淀川水系淀川左岸ブロック 河川整備計画(変更原案)について(概要)

前回審議会での委員指摘事項と対応方針

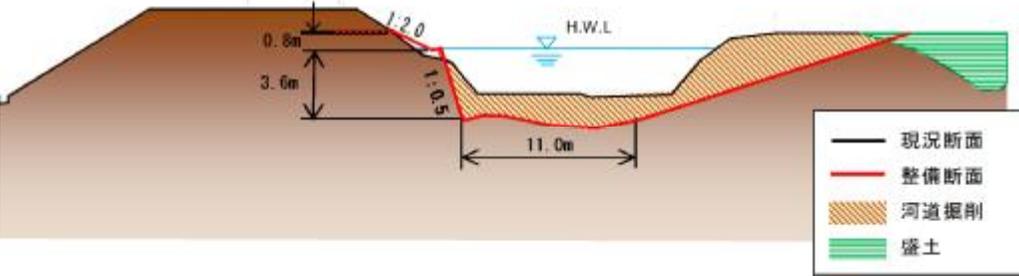
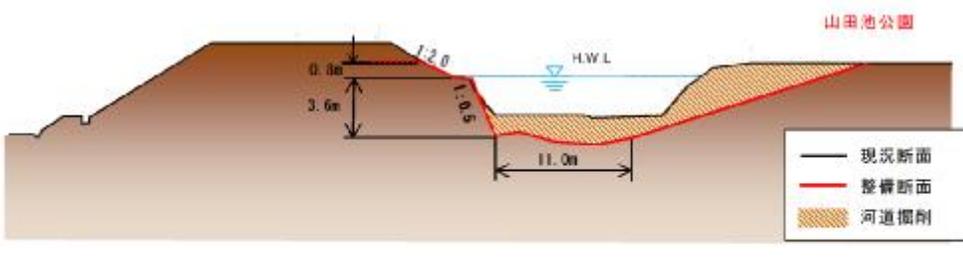
指摘事項	対応(案)
<p>本文 P12 1.洪水、高潮等による災害の発生の防止または軽減に関する目標 河川の維持管理、許可工作物について、改正河川法に対応した記述にするべき。</p>	<p>修文 河川の維持管理について追記</p>

修正前(H25年度 第9回審議会資料)	修正後(案)
<p>—</p>	<p>さらに、<u>河川の土砂の堆積、植生の繁茂及び河床低下については、その状況を定期的に調査し、阻害率の高い区間を把握するとともに、地先の危険度等を考慮して計画的な維持管理、対策を行うこととします。</u></p>
